Vragen Provincie Gelderland St. Martinuskerk Doornenburg

Datum: 10 februari 2025

Zaaknummer: 2025-000661

Afbeelding 1. Nieuwe locaties van de entreestenen (oranje blokjes).

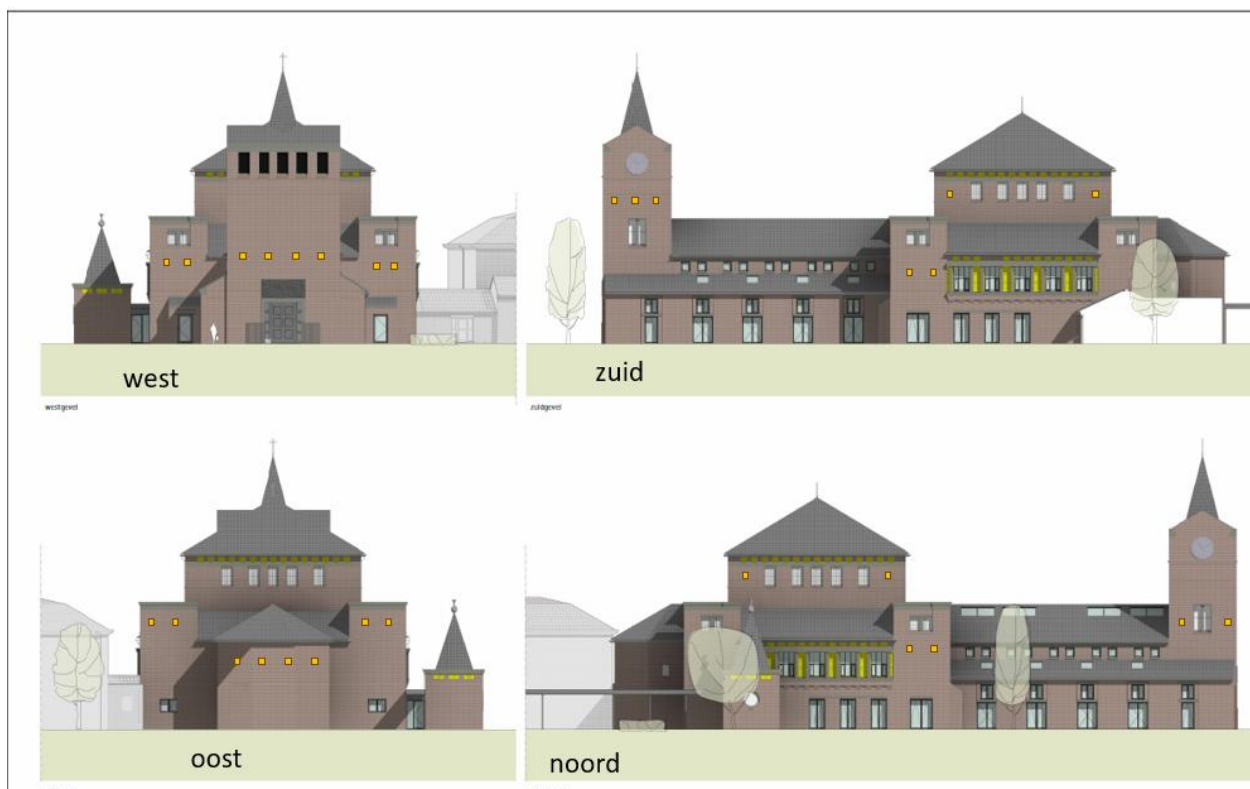
- Diverse entreestenen zijn voorzien voor locaties naast of boven ramen of boven een pannendak (<2 meter), deze entreestenen dienen verplaatst te worden naar locaties verder van ramen vandaan en met een vrije uitvliegroute.

- Op basis van de geveltekening op pagina 15 lijkt het er niet op dat er ramen zijn bijgemaakt. Zijn hier de nieuwe ramen al ingetekend of moet dat nog gebeuren?

Het verplaatsen van de entreestenen naar locaties met een vrije invliegroue is akkoord. De tekeningen die zijn bijgevoegd in het plan van aanpak zijn niet op schaal en op sommige locaties is de werkelijke afstand veel groter. Afbeelding 1 geeft de aangepaste locaties voor de entreestenen.

Afbeelding 1 toont het nieuwe ontwerp, waarop tevens de locaties van de entreestenen zijn aangegeven. De nieuwe ramen zijn in dit ontwerp al ingetekend.
